Váš dopis zn.:
Ze dne:
Naše zn.: 276/TD/09
Vyřizuje: Blanka Vlčková
Tel./mob.: 469669934/603899804
E-mail: blanka.vlckova@vschrudim.cz

Věc: Prachovice – oprava místních komunikací ul. Okružní; ul. U Sokolovny; oprava parkoviště
(předloženo: situace)

Na vědomí: provoz Heřmanův Městec
Příloha: zákres sítí

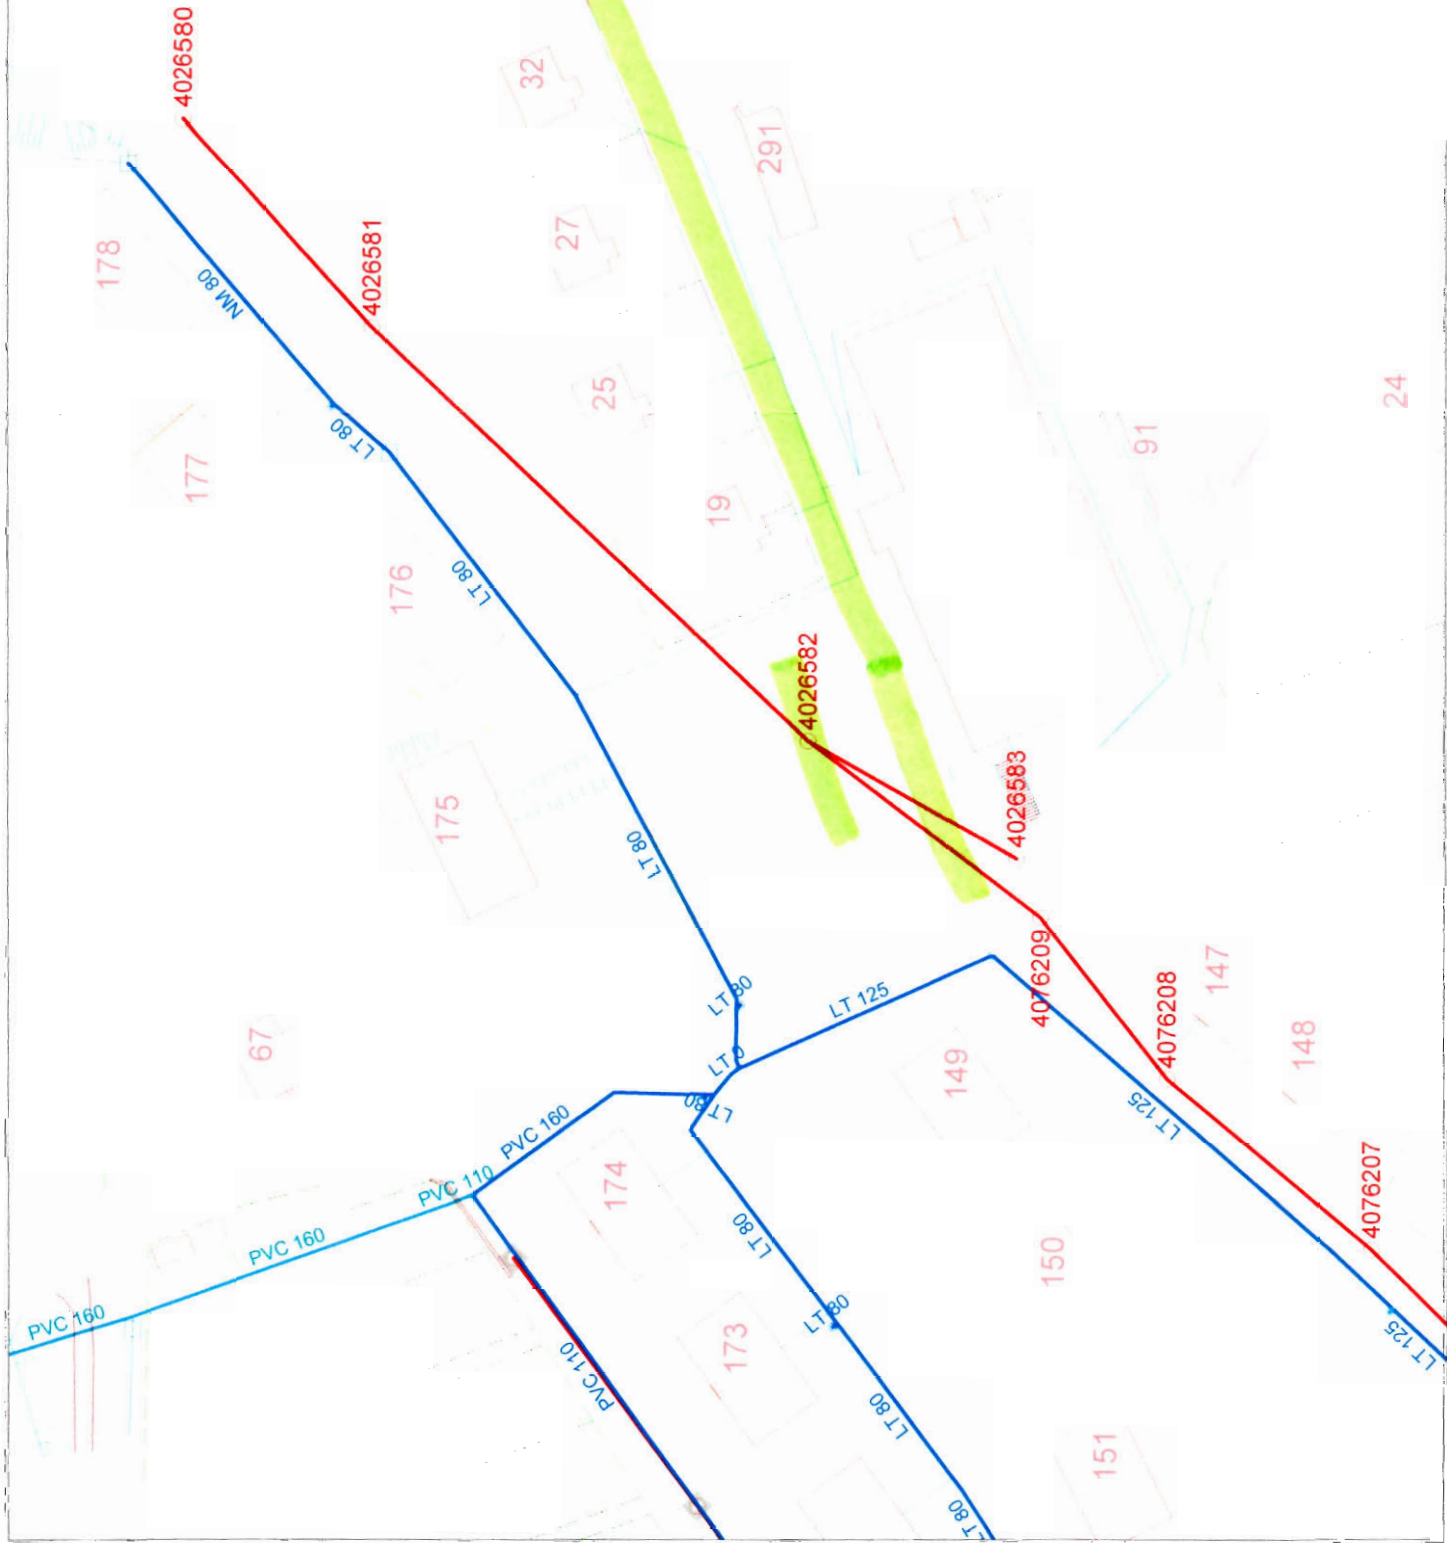
V trase plánované obnovy se nachází vodovod a kanalizace ve správě VS Chrudim a.s., které mají na úroveň stávajícího krytu vyvedeny kanalizační a vodovodní poklapy. Tyto poklapy včetně zemních zákopových souprav od vodovodních uzávěrů je nutné respektovat, tzn. že při provádění zemních nebo jiných prací je **prováděcí organizace povinna** učinit veškerá opatření, aby nedošlo k jejich poškození, a to:

Veškeré dotčené poklapy budou přeosazeny do úrovně nové nivelety terénu a řádně podbetonovány. Osazení do nové nivelety musí být provedeno ještě před pokládkou poslední povrchové vrstvy komunikace, tak aby nebylo nutné provádět kruhové oříznutí poklopu a jeho následnou úpravu v již hotové komunikaci.

Upozorňujeme, že poklapy nelze umísťovat v místě zvýšené obruby na hranici jednotlivých navržených ploch, všechny musí být celou plochou umístěny v jedné ploše - v komunikaci, v chodníku atd.

Dále upozorňujeme, že při výsadbě zeleně musí být dodržena min. odstupová vzdálenost 2,0 m mezi víceletými dřevinami (vyjma keřů) a půdorysným okrajem vodovodního a kanalizačního potrubí.

zajmovém území se nachází
podzemní zařízení ve správě
Vodárenské společnosti Chrudim, a.s.

Před zahájením projektování stavebních prací
nutno požádat provoz
o vytyčení sítě ve správě VS Chrudim, a.s.
